**AVIS RELATIF À LA PROTECTION
CONTRE LES EVENTUELS EFFETS NOCIFS ET NUISANCES
PROVOQUÉS PAR LES RAYONNEMENTS NON IONISANTS
GÉNÉRÉS PAR DES ANTENNES ÉMETTRICES STATIONNAIRES**

Commune : SOIGNIES - Exploitant : TELENET GROUP

Référence exploitant : HT1768B

Rapport n° 364 / 2024

Figure 1 : Vue en plan des lieux de séjour et des points de contrôle

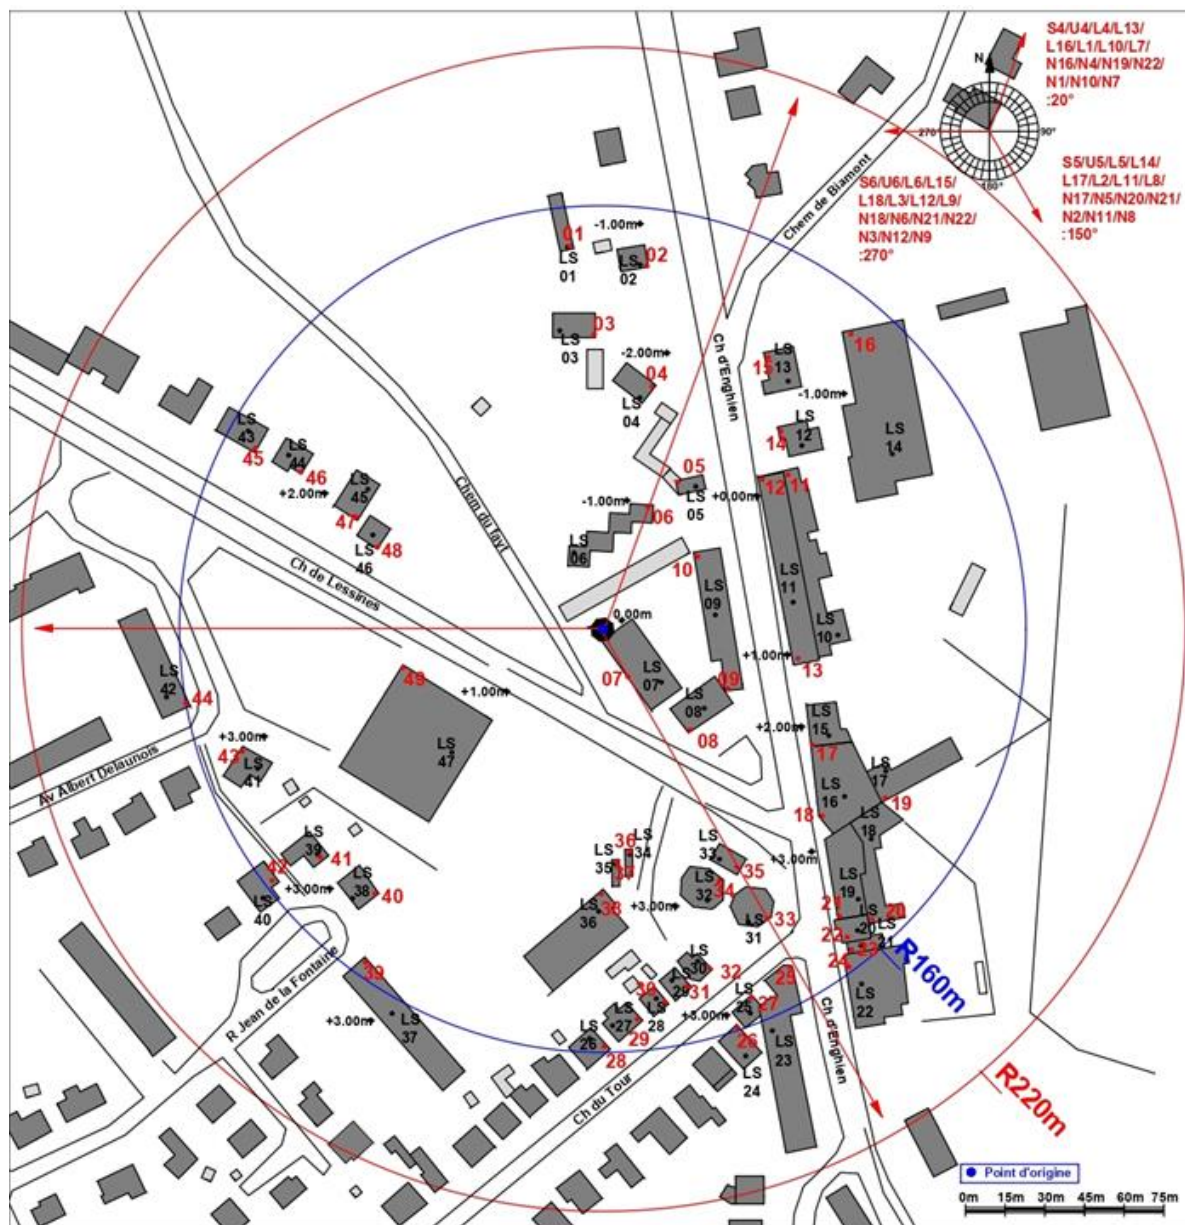
Les fréquences d'émission, la puissance rayonnée par chacune des antennes et leur gain permettent de déterminer le rayon de la zone à analyser. Tout dépassement de la limite par installation est exclu en dehors de cette zone. Le tableau 2 reprend les 35 LS² pour lesquels l'indice d'exposition est le plus élevé. Les différentes colonnes indiquent :

- le numéro du point de contrôle repris sur un des plans de la figure 1;
- le numéro du LS dans lequel se trouve le point de contrôle de la 1^{ère} colonne ;
- l'atténuation d'obstacle prise en compte pour le calcul de l'indice d'exposition dans le LS ;
- le résultat du calcul de l'indice d'exposition.

En ce qui concerne les antennes de l'installation mentionnées dans le tableau 1, la distance maximale à laquelle la limite pourrait être atteinte, à l'extérieur, est égale à 156,1 m. S'il n'y a pas de LS à une distance inférieure, les antennes respectent forcément la limite d'immission.

Dans le cas des LS situés à l'intérieur des bâtiments, une atténuation d'obstacle est prise en compte et il en résulte que la distance maximale à laquelle la limite pourrait être atteinte se réduit à 110,5 m.

Les résultats de l'évaluation décrite au paragraphe 4 indiquent que les antennes émettrices stationnaires de l'installation faisant l'objet du présent avis ne produisent pas, dans un lieu de séjour, un rayonnement électromagnétique maximum supérieur aux limites fixées à l'article 4 du décret.

En conclusion, les antennes émettrices stationnaires faisant partie de l'installation référencée dans le paragraphe 2 et dont les caractéristiques techniques sont résumées dans le tableau 1 **respectent les limites d'immission** fixées à l'article 4 du décret du 8 décembre 2022 (M.B. du 16.12.2022) modifiant le décret du 3 avril 2009 relatif à la protection contre les éventuels effets nocifs et nuisances provoqués par les rayonnements non ionisants générés par des antennes émettrices stationnaires.
